Rapport 4:2014

Merknader fra Boligprodusentenes Forening til KMDs høringsforslag om endringer i TEK10

29. august 2014

Figur 2.2-1. Nødvendig snulengde for ulike rullestoltyper ved snubredde 130 cm (basert på figur i HiG, 2014).

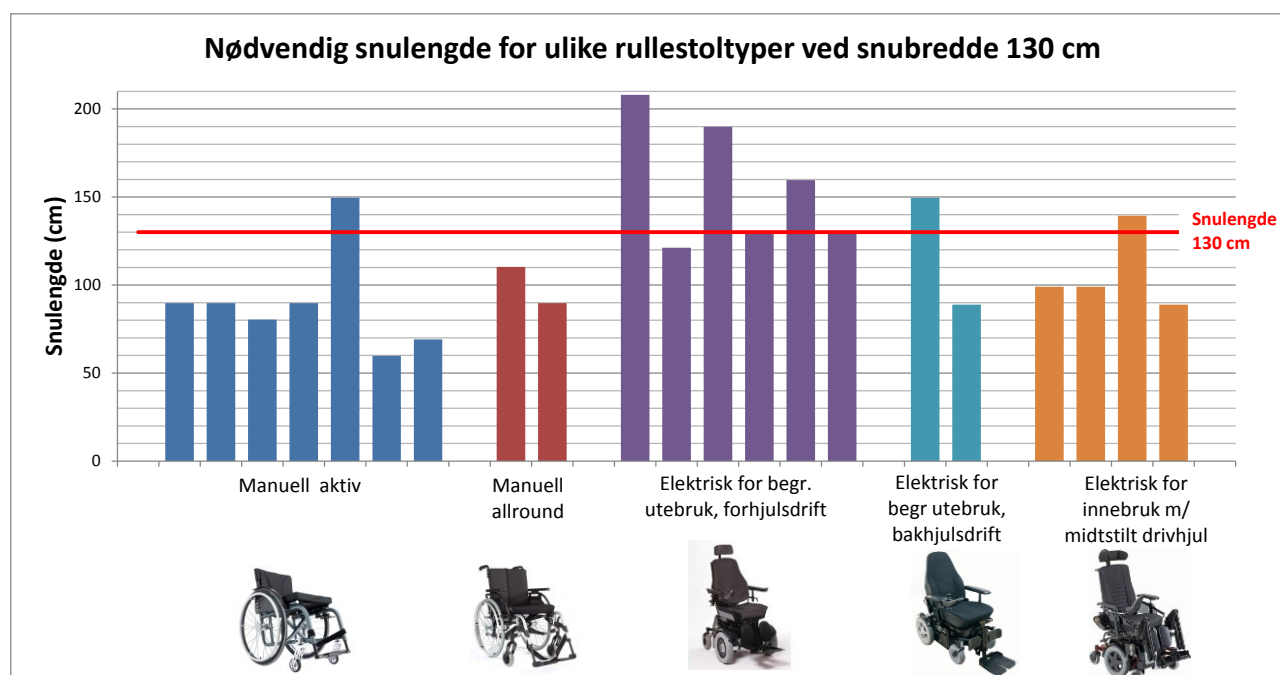
I laboratoriet målte HiG nødvendig snulengde for ulike rullestoler for ulike bredder på korridoren. Testene ble utført med korridorbredder ned til 90 cm. Figur 2.2-1 viser nødvendig snulengde ved 130 cm snubredde for manuelle og elektriske rullestoler. Den røde, horisontale linjen angir snulengde 130 cm. Med ett unntak, krever alle de manuelle rullestolene vesentlig mindre snuplass enn 130 x 130 cm.

Med 130 cm bredde mellom sideveggene, ble følgende gjennomsnittlige snulengder registrert for de ulike rullestoltypene:

- manuelle rullestoler (9 stk): 92 cm gjennomsnittlig snulengde
- elektriske rullestoler med midtstilt drivhjul (4 stk): 107 cm gjennomsnittlig snulengde
- elektriske rullestoler med for- eller bakhjulsdrift (8 stk): 147 cm gjennomsnittlig snulengde
